浜岡原子力発電所 基準津波の策定のうち地震による津波について (コメント回答) (組合せの方針)

2024年2月9日

地震による津波評価について コメント一覧表

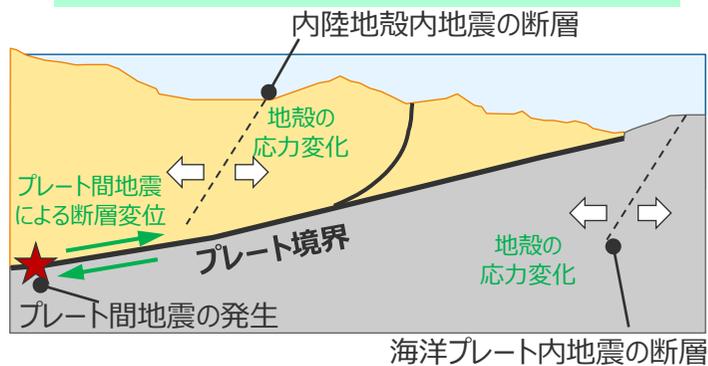
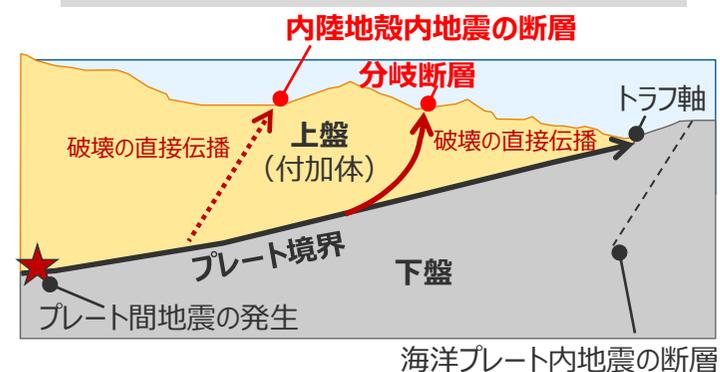
- プレート間地震と海洋プレート内地震の組合せ要否に関し、南海トラフ全域を概観して、プレート間地震とその他の地震の発生状況、海洋プレート内地震の断層分布・断層タイプ等の整理を行い説明すること。

- 第1208回審査会合では、プレート間地震とその他の地震（内陸地殻内地震、海洋プレート内地震）の組合せ要否について、これらの地震が因果関係を持って同時発生し、津波が重なり合う可能性がある事象として、**(1)プレート間地震に伴う応力変化による別の地震の発生**、**(2)プレート間地震の破壊の直接伝播による一体性のある連動発生**の観点から整理した。
- 今回コメント回答では、このうち、**(1)プレート間地震に伴う応力変化による別の地震の発生**について、南海トラフおよびその周辺の海域を広く概観して、**プレート間地震とその他の地震（内陸地殻内地震、海洋プレート内地震）の発生状況、その他の地震の断層分布・断層タイプ等の基礎データを充実化**した上で、プレート間地震とその他の地震の組合せ要否を説明する。

・なお、今回コメント回答に伴う津波評価の変更はない。
